Statutární město Brno

„DPS Bystrc“

VYSVĚTLENÍ, ZMĚNA NEBO DOPLNĚNÍ ZADÁVACÍ DOKUMENTACE

Vysvětlení zadávací dokumentace č. 1 ze dne 18. 7. 2024

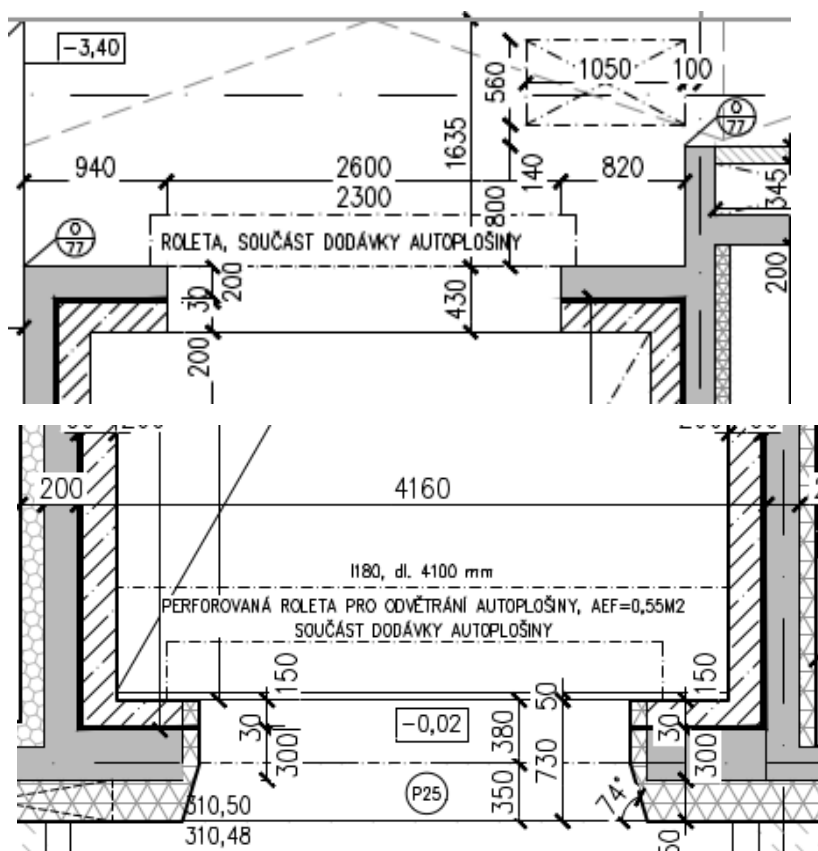
Našli jsme nesoulad mezi soupisem prací a výpisem prvků u hliníkových stěn:

- Stěna ozn. A/26 v soupisu prací vykázán rozměr 2200/2600, ale dle výpisu prvků 3000/2350. Co platí?
- Stěna ozn. A/26 v soupisu prací vykázány 2ks, ale dle výpisu prvků 1ks. Co platí?

Zadavatel k dotazu sděluje, že se jedná formální chybu v psaní, přičemž platí:

- u AL/26 **upraven** rozměr na 3000/2750, a
- u AL/26 je 1ks

Tyto skutečnosti byly upraveny v aktualizovaném soupisu prací a výpisu prvků, jež tvoří přílohu tohoto vysvětlení zadávací dokumentace.
